改善箇所説明図

車両下面から見た図

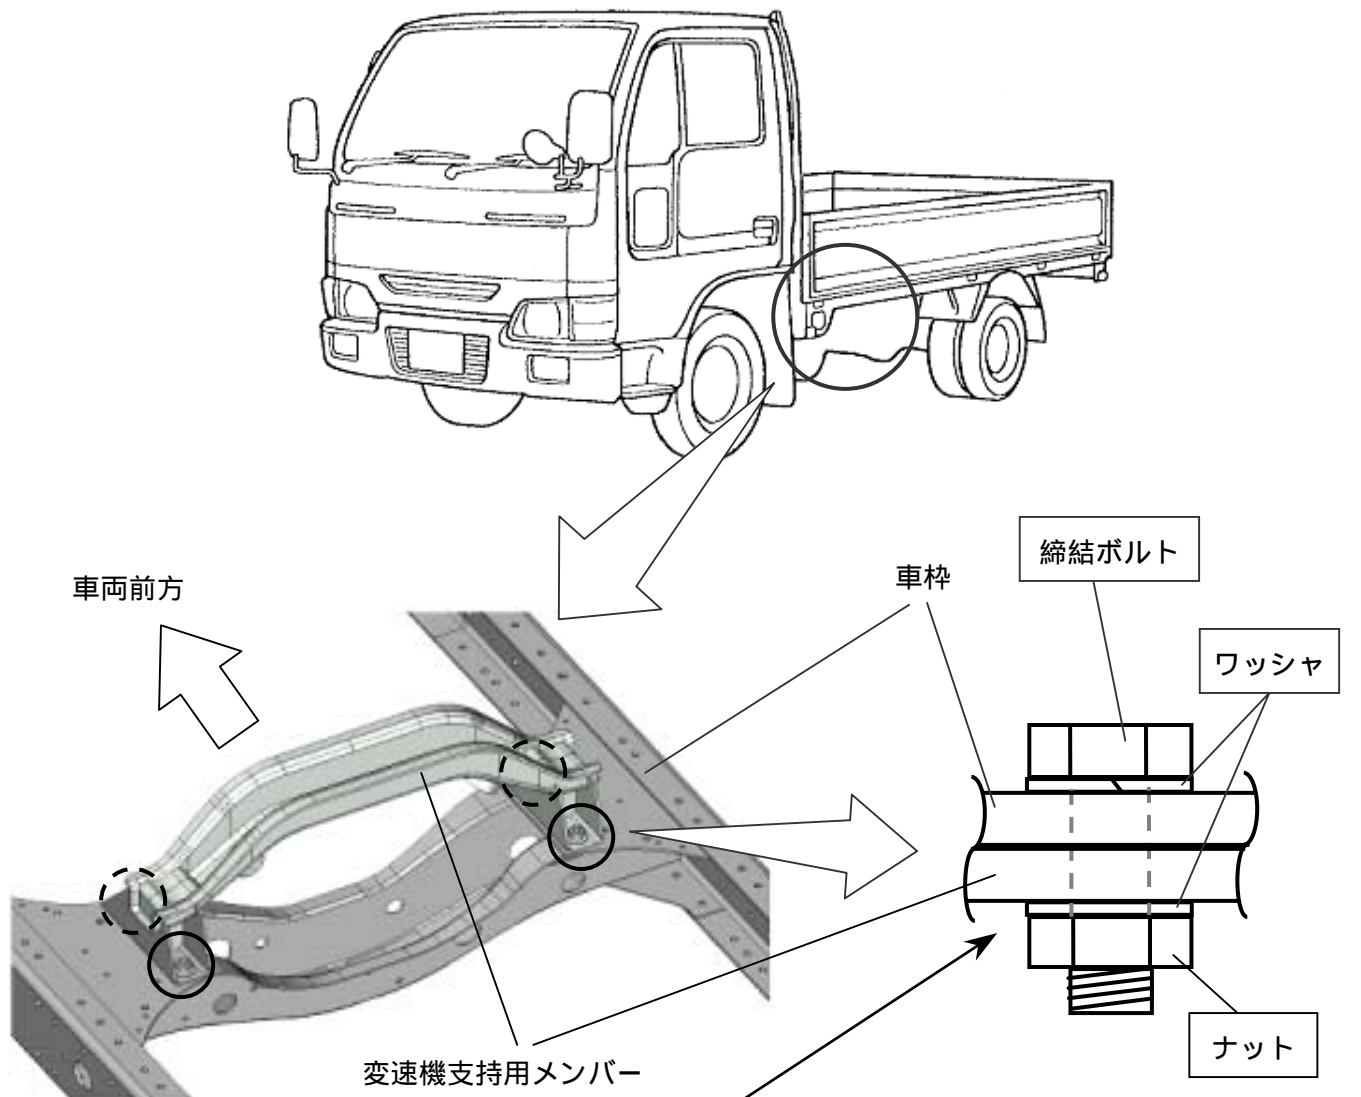
基準不適合発生箇所

製作工程で変速機支持用メンバーを車枠に固定する締結ボルトが規定の締め付けトルクで締め付けられていないものがある。そのため、そのまま使用を続けると、振動等によりボルトに緩みが生じ、最悪の場合、締結されているナットが脱落するおそれがある。

全車両、締結ボルトの締め付けトルクを点検し、締め付けトルクが不足している場合は、当該ボルト、ナットおよびワッシャを新品と交換し、規定トルクで締め付ける。
